ACTA DE RECIBO No.	No. 001	**PARCIAL**	☐	**FINAL**	☒

CONTRATO	☒	NÚMERO:	4600013614 de 2022		
CONVENIO	☐	FECHA DE SUSCRIPCION:	25/04/2022		
FECHA DE INICIO DEL CONTRATO/CONVENIO:			12/05/2022		
OBJETO: MEJORAMIENTO DE LA VÍA SOBRE EL CORREDOR VIAL URAMITA - PEQUE (62AN09), EN LA SUBREGIÓN OCCIDENTE DEL DEPARTAMENTO DE ANTIOQUIA – ETAPA 3					
IDENTIFICACIÓN DEL PROCESO EN SECOP			LICITACIÓN PÚBLICA No. LIC-13124		
ORGANISMO CONTRATANTE / ASOCIADO			DEPARTAMENTO DE ANTIOQUIA - SECRETARÍA DE INFRAESTRUCTURA FÍSICA		
CONTRATISTA / ASOCIADO		NOMBRE	CONSORCIO ANTIOQUIA VIAL - 22, integrado por Ingeniería y Vías S.A.S BIC - INGEVÍAS S.A.S, con un 90 % de participación, y Delta proyectos Civiles S.A.S, con el 10 % restante.		
		C.C. / NIT	901.573.154-2		
VALOR [$]:		INICIAL	CINCUENTA Y UN MIL DIECINUEVE MILLONES CIENTO VEINTICINCO MIL SETECIENTOS VEINTINUEVE PESOS M/L ($ 51.019.125.729,00)		
		ADICIONES	**No.**	**VALOR ADICIONADO**	**% DE ADICIÓN**
			1	$5.591.745.063	10,95%

Referencia: Contrato de Interventoría N° 4600013627 de 2022 - objeto: "INTERVENTORÍA TÉCNICA, ADMINISTRATIVA, AMBIENTAL, FINANCIERA Y LEGAL PARA EL MEJORAMIENTO DE LA VÍA SOBRE EL CORREDOR VIAL URAMITA – PEQUE (62AN0

K3+435 - K3+530

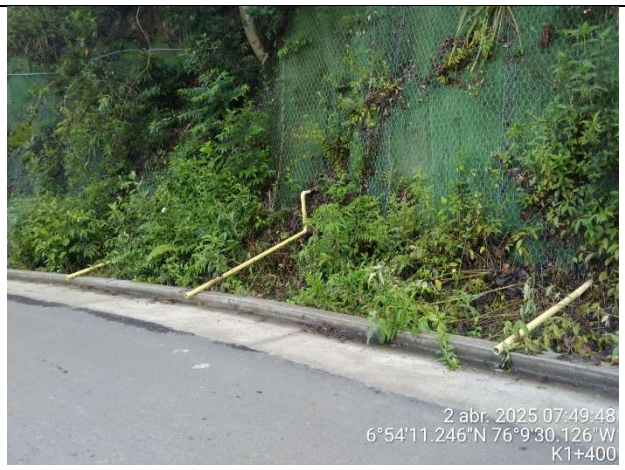
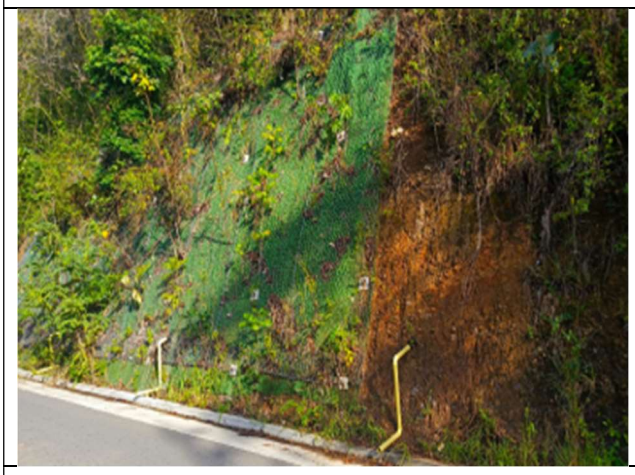
“El talud en sus condiciones actuales se presenta en gran parte colapsado. La parte del talud que se encuentra aun con la malla, el geomanto y los pernos, no tiene buena sujeción con el cable. Se observa embombamiento en la malla por retención de materiales que, desprendidos desde la corona, lo que ha halado y soltado la malla de la fijación superior. El talud presenta predominio de bloques meteorizados y se encuentra con poca vegetalización.

El sistema de estabilización aplicado es insuficiente por las condiciones actuales del talud.”

1. Talud k0+900 al k0+980 **Se recibe.**
2. Talud k1+425 al k1+470 **Se recibe.**
3. Talud k1+780 al k1+820: **Solo se recibe el área que se conserva en buen estado, el resto no se recibe.**
4. Talud k2+435 al k2+450 **Se recibe.**
5. Talud k2+640 al k2+670 **No se recibe**
6. Talud k3+435 al k3+530 **Solo se recibe el área que se conserva en buen estado, el resto no se recibe.**
7. Talud k3+765 al k3+801 **Se recibe.**
8. Talud k5+340 al k5+355 **Se Recibe**
9. Talud k5+435 al k5+477 **Se Recibe**
10. Talud k5+870 al k5+945 **Se recibe.**
